臺中市政府環境保護局 函

主旨：檢陳 鈞署查核本市烏日資源回收廠查核改善對策及結果表
2份，復請 鑒核。

垃圾資源回收(焚化)廠查核改善對策及結果表

廠別名稱：臺中市烏日 BOT 垃圾資源回收廠

缺失項目-2

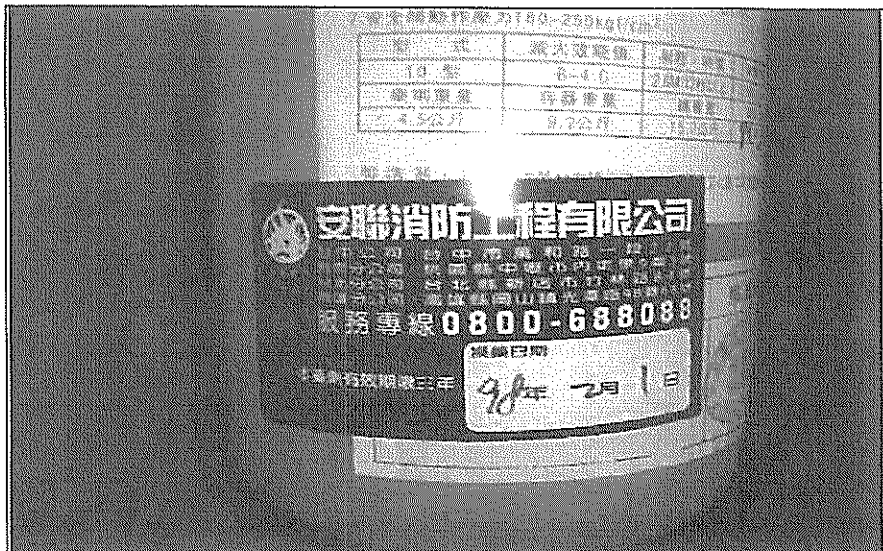
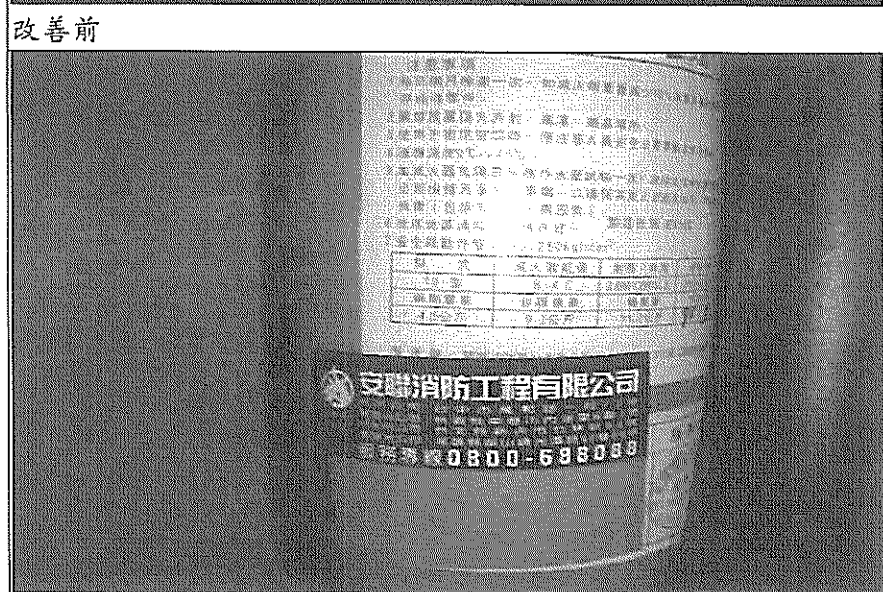
說明： 安全帶使用 標準公告前
改善前 	說明： 安全帶使用 標準公告後
改善後拍照日期：101.04.05  改善後拍照日期：101.04.05	說明： 安全帶使用現 況

建議事項-10

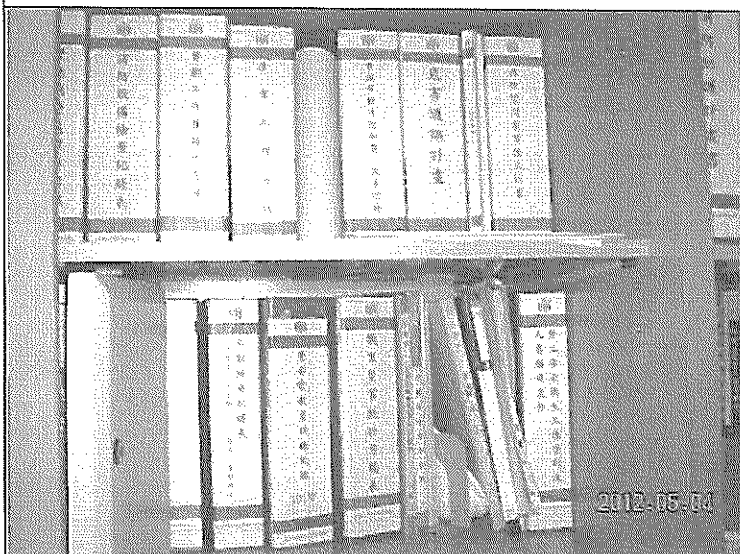
已列有勞工安全衛生管理計畫（條列式），建議可再詳細，特別是負責人應簽名，成為正式文件，建議應補列執行紀錄。

已詳列勞工安全衛生管理計畫，且文件已有負責人簽名。

建議事項-19

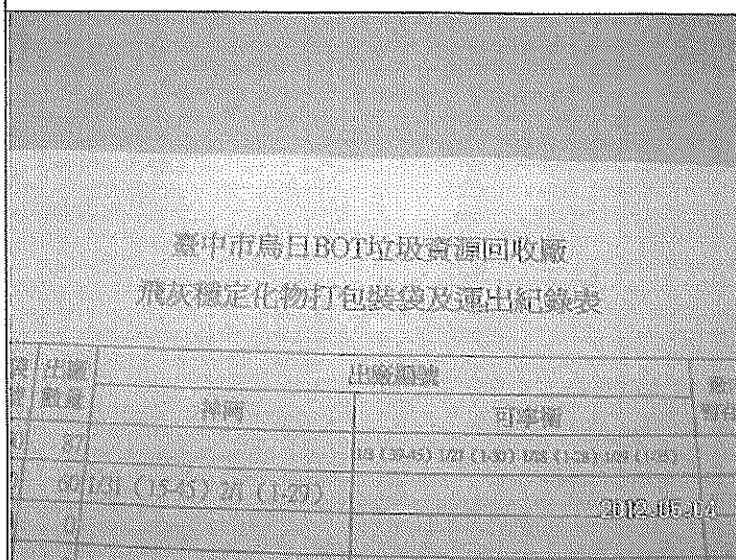
99 年度督導查核缺失，飛灰穩定化物出廠管制流向未建立清冊，仍未見建立相關資料。

操作廠商已有建立飛灰穩定化物出廠管制流向清冊，當日未能及時提供委員審閱。
